改善箇所説明図

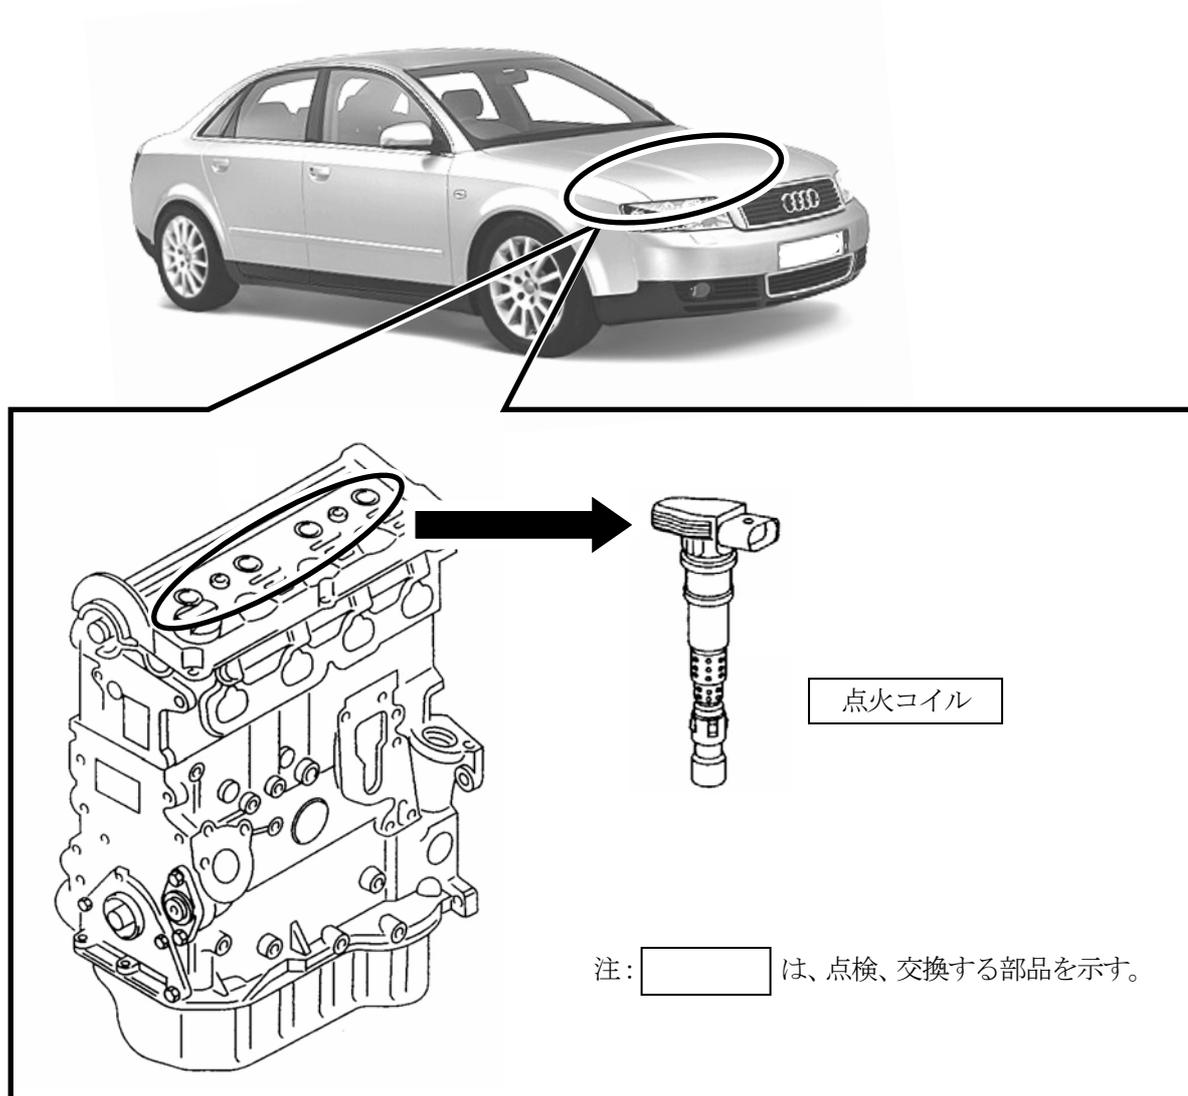
基準不適合状態にあると認める構造、装置又は性能の状況及びその原因

原動機の点火コイルにおいて、材質が不適切なためコイルボディに亀裂が発生するものがある。そのため、当該コイルの電圧が必要な点火電圧に到達せず、点火プラグが失火し排出ガスの基準値を超えるおそれがある。

改善措置の内容

全車両、点火コイルの部品番号を点検し、対策品と交換する。

識別：車両識別プレートの下側に、黒色で直径5mm程度のマークを塗布する。
